改善箇所説明図

改善の内容

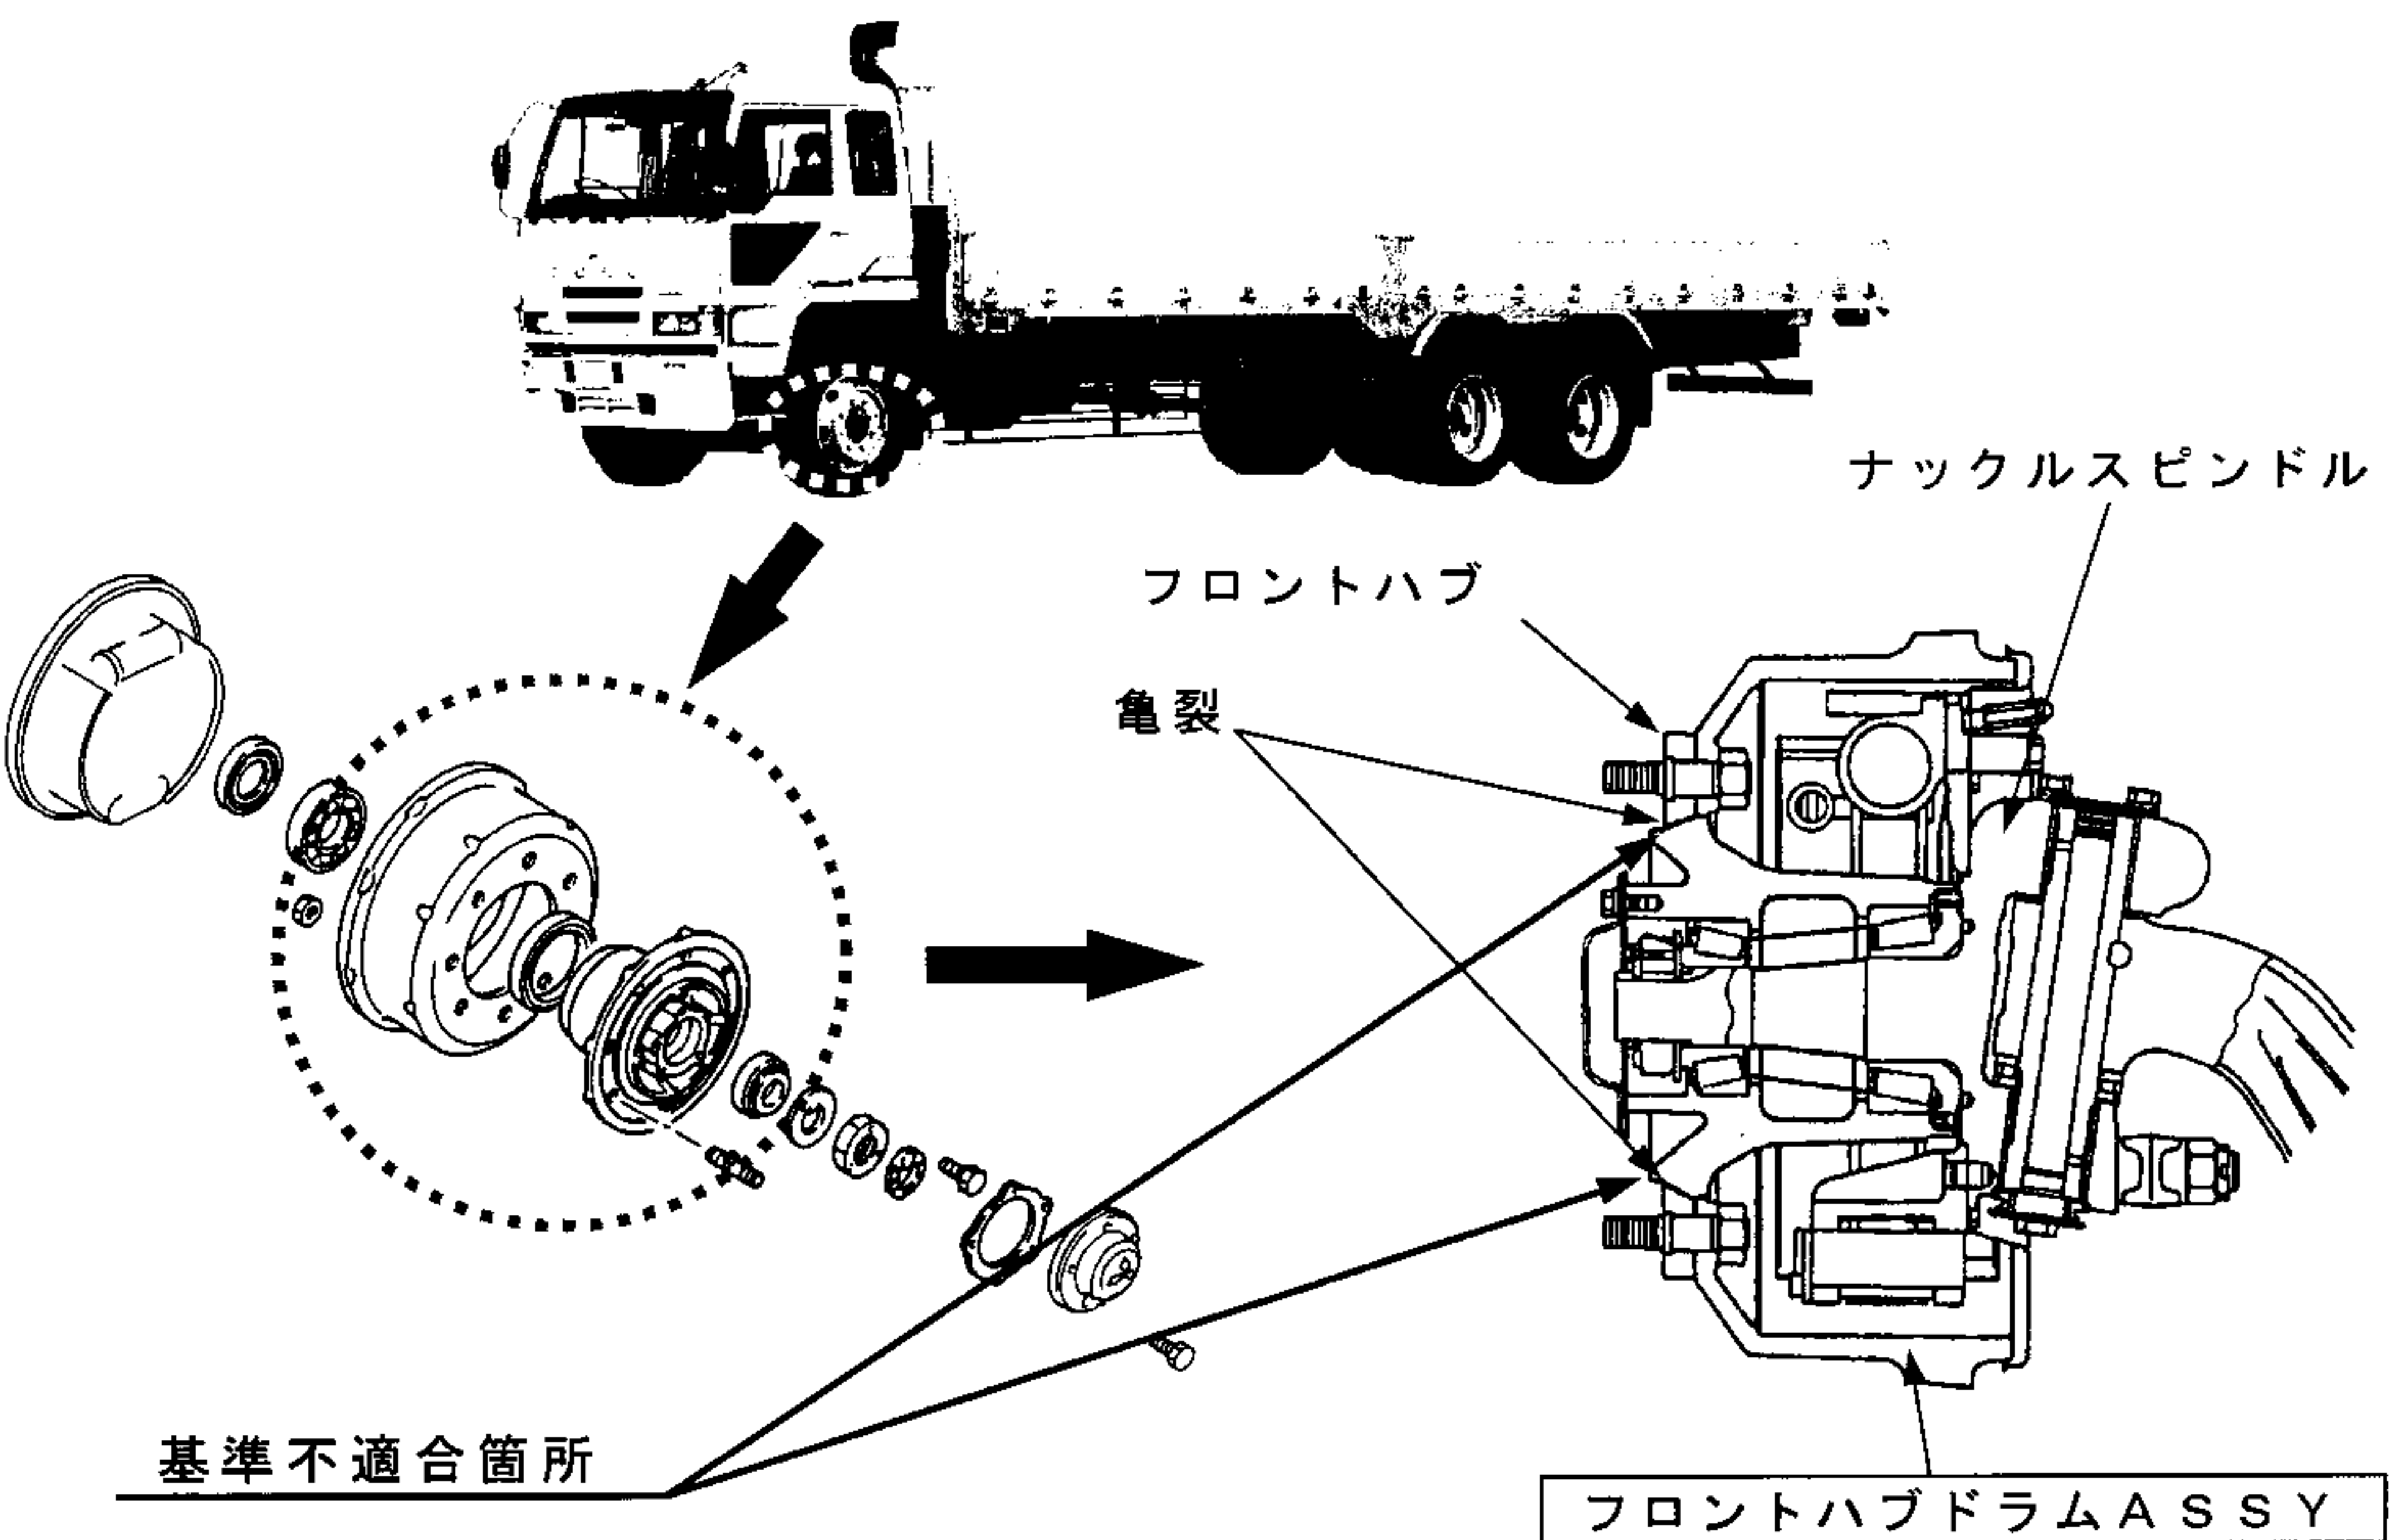
フロントハブの強度が不足しているため、旋回頻度の高い走行を繰り返した場合などに、ハブのフランジ部の付け根付近に亀裂が発生するものがある。また、整備状況、積載条件などの要因が重なると、この亀裂の発生が早まる可能性がある。
このため、そのままの状態で使用を続けると亀裂が進行し、最悪の場合、当該部分が破断して車輪が脱落するおそれがある。

全車両、装着されているハブの種類を確認し、必要に応じてハブを対策品と交換する。
なお、対策品の検証と供給に時間を要するため、暫定措置として次の対策を行う。

- ① 現行の最新型ハブが装着可能な車両については、現行の最新型ハブに交換されていることを確認し、未交換のものは現行の最新型ハブと交換する。
- ② 現行の最新型ハブの装着が不可能な車両については、ハブの亀裂の有無を点検し、亀裂のあるものは対応する新品のハブと交換する。

識別 : ①対策品への交換作業実施済み車両に対しては対策作業完了後、Φ9の金色のシールを所定の位置*に貼付する。

②対策品が間に合わず、暫定措置を実施した車両にはΦ9の銀色のシールを所定の位置*に貼付する。
